VILNIAUS GEDIMINO TECHNIKOS UNIVERSITETAS

DĖL ATSAKYMŲ Į TIEKĖJŲ KLAUSIMUS

Vilniaus Gedimino technikos universitetas (toliau – VILNIUS TECH), vykdydamas **Gyvenamosios (įvairioms socialinėms grupėms) paskirties pastato Saulėtekio al. 19, Vilnius kapitalinio remonto statybos darbai su darbo projekto BIM aplinkoje parengimu ID 4795105** (toliau – pirkimas), vadovaudamasis pirkimo Bendrųjų sąlygų 5.2 punktu, siūnia atsakymus į tiekėjų klausimus, maloniai prašo susipažinti su jau pateiktais atsakymais į klausimus bei pirkimo sąlygų tikslinimu, atidžiai skaityti pirkimo sąlygas, ir informuoja, kad **pasiūlymų pateikimo terminas nukeliamas į 2026-03-05 9:00 val..**

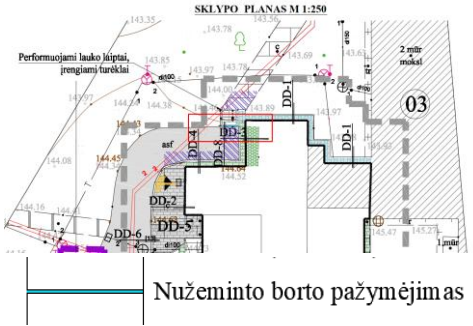
17.	24.02.07-TP-SA-2602 FASADINIŲ STIKLINIMO SISTEMŲ SUVESTINĖ LENTELĖJE yra klaida: VL-6 vitrinės aukštis turi būti 1500 cm, o bendras vitrinų plotų kiekis – 267,24 m2.	Tikslinamas VL-6 aukštis :

VL-4	120	1400	1	16.80	-/-		
VL-5	220	1170	1	25.74	Anoduoto aliuminio konstrukcijos rėmų fasadinė struktūrinio stiklinimo sistema su emalito intarpais ir varstomomis dalimis. Sistema įrengiama su aliuminio rėmų praplatingais. Stiklinimas - fiksuotas mechanškai su prispaudimo profiliu, silikoninės siltlės. Rėmai anoduoto aliuminio. Gaminio U≤0.9 W/m ² K. Atidarymo įtaisas įrengiamas ne aukščiau kaip 1.8 m nuo grindų altitudės.		
VL-6	570	1500	1	57.60	Anoduoto aliuminio konstrukcijos rėmų fasadinė struktūrinio stiklinimo sistema su emalito intarpais ir varstomomis dalimis. Sistema įrengiama su aliuminio rėmų praplatingais. Stiklinimas - fiksuotas mechanškai su prispaudimo profiliu, silikoninės siltlės. Rėmai anoduoto aliuminio. Gaminio U≤0.9 W/m ² K.		
			Viso:	6	239.34

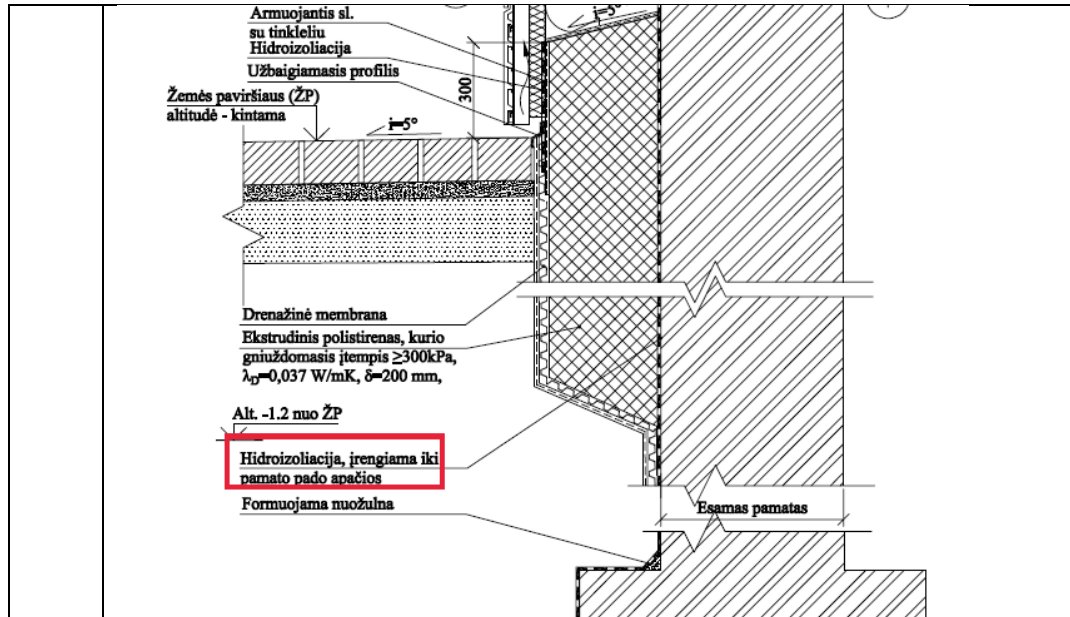
28.	Patikslinkite ar teisingai suprantame, jog pozicijoje pagal SA MŽ III sk. 9p. "Įrengiami įspėjamieji ir informaciniai ženklai ant durų ir vitrinų " kiekis 1 kompl. reikia įvertinti "Reikalinga įsivertinti tokias žymėjimų (plėvelių įrengimo) apimtis: - Patalpų pavadinimai ant stiklų (ar sienų, pertvarų): apie 3 cm šrifto aukščio, vienos ar kelių eilučių užrašai lietuvių (įskaitant ir anglų) kalbomis; - Patalpų numeracijos ant stiklų (ar sienų, pertvarų): apie 20 cm šrifto aukščio triženkliais – penkiaženkliais (retai – aštuonženkliais) skaičių ir/ar raidžių	Projektą skaityti pilnoje apimtyje: Projekto Techninės specifikacijos, aiškinamieji raštai, brėžiniai ir medžiagų kiekių žiniaraščiai yra neatskiriama projekto sudėtis. Visi sprendiniai ir darbų apimtis tikslinama darbo projekto metu. Medžiagų kiekių žiniaraščiuose pateikti pagrindiniai darbų kiekiai, Rangovas tikslus kiekius įsivertina savo atsakomybe. Taip pat skaitykite 6 atsakymą
